**Vedlegg til sak:****Høyringsuttale til søknader om løyve til å bygge fem småkraftverk i Luster kommune, «Lusterpakka».****Saksutgreiing for Rydøla kraftverk****1. Omtale av tiltaket.**

Rydøla kraftverk

Venstre: Ryfossen. Jøstedøla nederst i bildet.

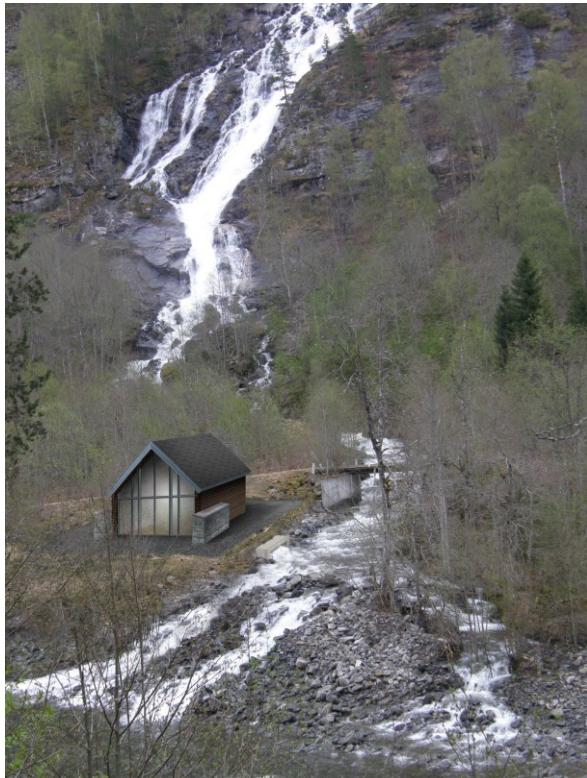
Fylkesrådmannen vurderer tiltaket som konfliktfylt i høve til landskap, friluftsliv og reiseliv ved at vassføringa i Ryfossen vert redusert. Minstevassføringa som er foreslått, vil bidra i til at fossen framleis vil ha ein viss landskapseffekt om sommaren. Isklatring i fossen om vinteren kan ikkje skje i same skala som i dag, sjølv om det i tørre periodar når kraftverket ikkje har nok vatn for drift, kan vere gode forhold. Fylkesrådmannen meiner at ulempene samla sett i høve til landskap, friluftsliv og reiseliv blir for store, og at utbygging ikkje kan tilrådast.

Venstre: 16.08.2007: 1750 liter/sek.

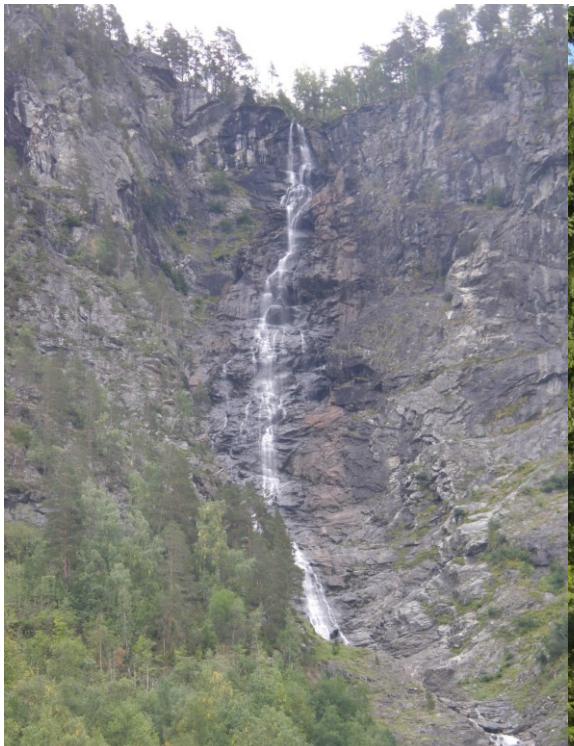
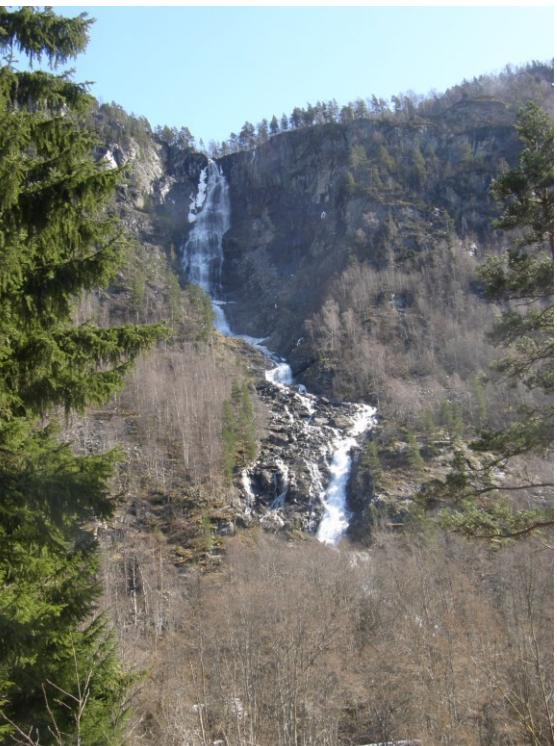
«Behovet for å opprettholde en minstevannføring mellom inntaket og utløpet er primært knyttet til opprettholdelsen av noe av elvas (fossens) betydning som landskapselement og som kilde til opplevelse for de som bruker området i friluftslivs- eller reiselivssammenheng, i tillegg til at det vil ha en positiv effekt på det biologiske mangfoldet i og langs elva. Fra utbyggers side er det foreslått en minstevannføring på 400 l/s i perioden 1. juni til 31.august, og 100 l/s i året for øvrig. Selv om dette er en betydelig reduksjon i forhold til vannføringen i elva per i dag, så framstår fossen i Rydøla som et vesentlig landskapselement ved vannføring på 400 l/s. I tillegg kommer i perioder mye vann i overlop fra inntaket i forbindelse med regnepisoder, i første rekke da i «middels» og «våte» år. Resten av året er vannføringen i elva lav med unntak av i periodene oktober-november og april/mai når det er hhv. høstflom og snøsmelting, og i disse periodene framstår fossen også naturlig med lavere inntrykksstyrke. Foruten i april/mai og oktober/november vurderes foreslalte minstevannføring i betydelig grad å ivareta elvas verdi som landskapselement.

Forholdene for fisk vil variere langs elvestrengen. Det vil trolig fremdeles være kulper hvor det kan stå fisk oppstrøms Ryfossen, mens forholdene i nedre del med grov stein og et relativt bredd og flatt elveløp tilsier at 100 l/s trolig vil være lite for å opprettholde mange kulper. Vannføringen vinterstid er også i dag relativt lav. For naturmiljøet for øvrig vurderes den foreslalte minstevannføringen som god. Det er ikke registrert arter av karplanter, moser eller lav som er spesielt fuktrevende, og flomdynamikken i vassdraget som påvirker gråor-heggeskogen i nedre del blir bevart. Den registrerte fossesprøytsonen vil trolig gro noe til, da fosserøyk etter utbygging vil bli mindre stabil enn det som er tilfellet i dag. Det er imidlertid ikke her registrert arter som er spesielt knyttet til fossesprøytsoner,
